STANOVISKO

k navrhovanej činnosti/stavbe „Diaľnica D3 Žilina (Brodno) – Kysucké Nové Mesto, zmena DÚR v km 16,880 – 19,280 D3“ vypracované na základe jej odborného posúdenia v súlade s ustanovením § 16a ods. 3 zákona č. 364/2004 Z. z. o vodách a o zmene zákona SNR č. 372/1990 Zb. o priestupkoch v znení neskorších predpisov (vodný zákon) v znení neskorších predpisov

Výskumný ústav vodného hospodárstva Bratislava na základe odborného posúdenia navrhovanej činnosti/stavby „**Diaľnica D3 Žilina (Brodno) – Kysucké Nové Mesto, zmena DÚR v km 16,880 – 19,280 D3**“ poskytuje nasledovné stanovisko:

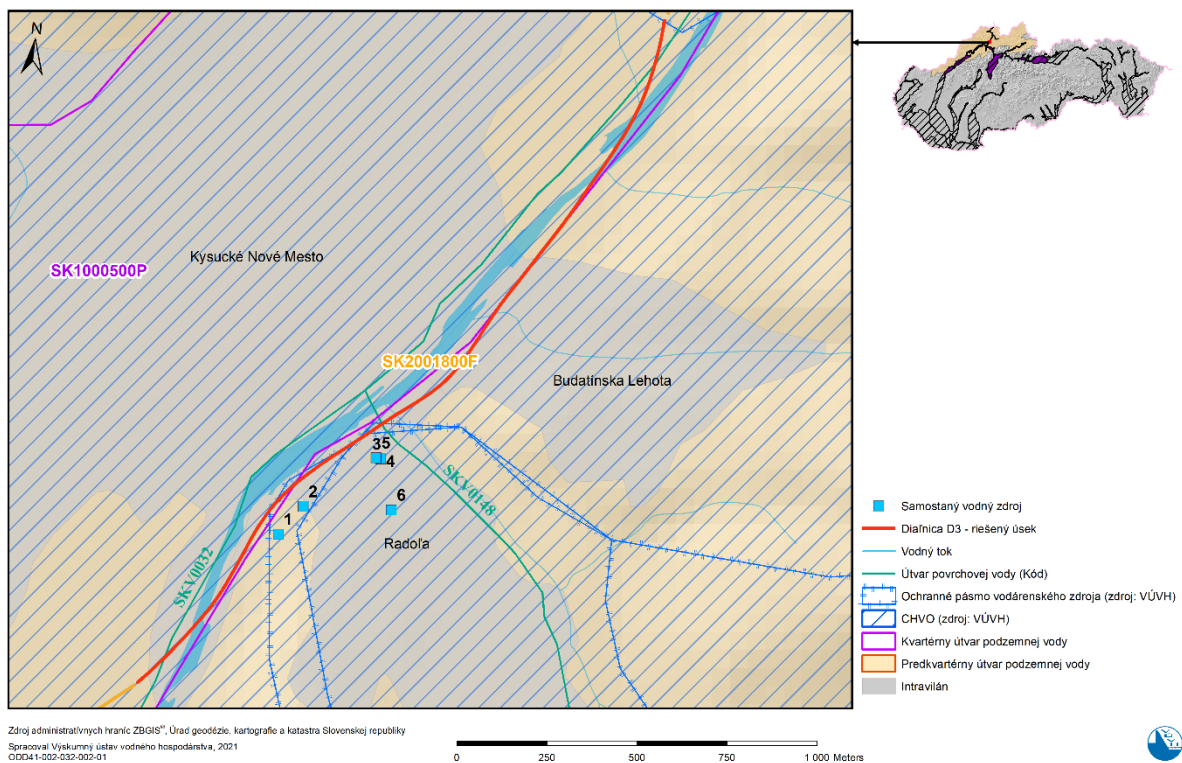
V území dotknutom trasou predmetného úseku diaľnice D3 sa nachádza 6 samostatných vodných zdrojov (obrázok č. 2 a tabuľka č. 3), z ktorých sa využíva podzemná voda na zásobovanie obyvateľstva pitnou vodou, prípadne na iné hospodárske účely (úžitková voda, napr. závlahy). Na ľavom brehu rieky Kysuca, v k. ú. Radoľa sa nachádzajú vodné zdroje: už spomínaný prameň Radoľa – Za kaštieľom, studňa pri ceste Radoľa (studňa č. 4 bola v roku 2009 odstránená z dôvodu zvýšených prevádzkových nákladov a pre trvalé vysoké riziko fyzikálno-chemického znečistenia), pramene Medzipotôčky (nachádzajú sa východne od obce, mimo hodnoteného územia, nie sú zobrazené na obrázku č. 2). Vodárenské zdroje majú stanovené samostatné ochranné pásma I. stupňa a spoločné ochranné pásmo II. stupňa – vnútornú aj vonkajšiu časť.
